Tabela 1 – Inwentaryzacja prac projektowych

Lp	Zakres Udział zakresu w całości prac - Aneks nr 2	Dokumentacja wymagana	Dokumentacja opracowana	Brakujące dokumentacje i opracowania	Stopień zaawansowania prac projektowych

TELETECHNIKA:
T.29 ELEWACJA PÓLNOČNA RZUT PROJEKCJI_T.24:

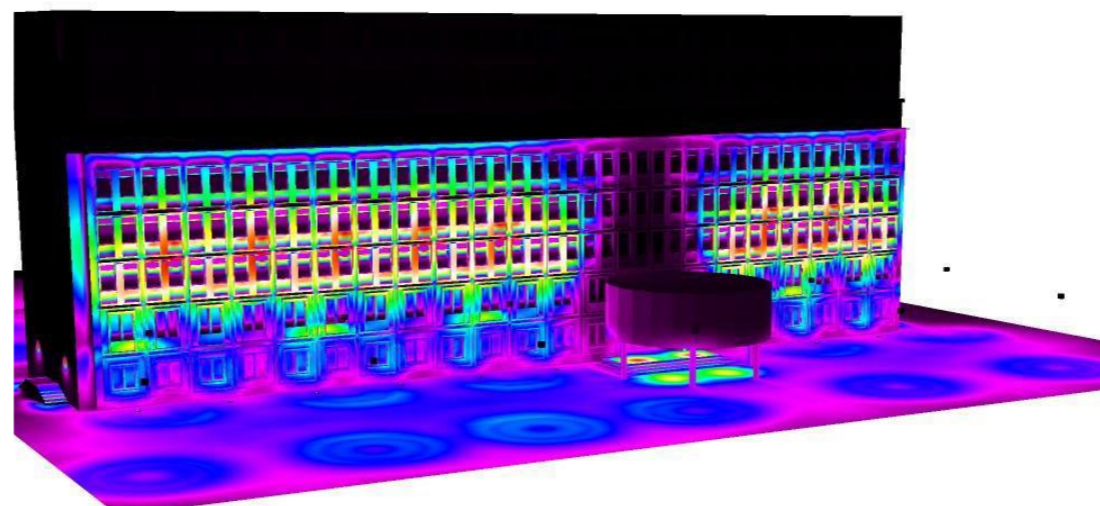
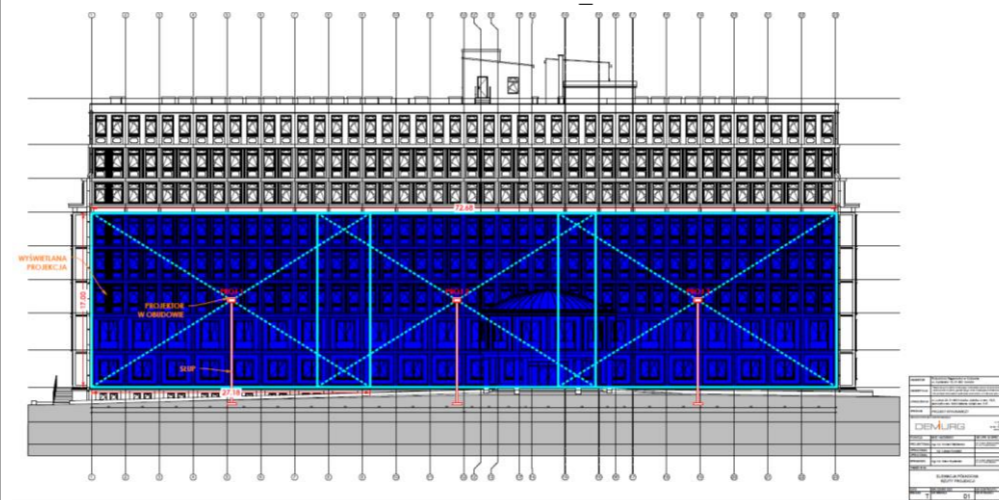
Rys. T.29 pokazuje że doświetlenie i iluminacje będą na dolnej części elewacji. Aneks obejmował oświetlenie – iluminacja górnej części budynku i zaprojektowanie projekcji na elewacji np. powiewającej polskiej flagi narodowej

W folderze z linku z dn. 20-12-2022 (datowanego na dzień 22-12-2022) „obliczenia fotometryczne” załączono plik „Iluminacja”. Na widoku elewacji frontowej, iluminacja jest tylko na dolnej części elewacji. Górna część nie jest oświetlona. W szczególności, nie sporządzono projektu projekcji na elewacji np. powiewającej polskiej flagi narodowej
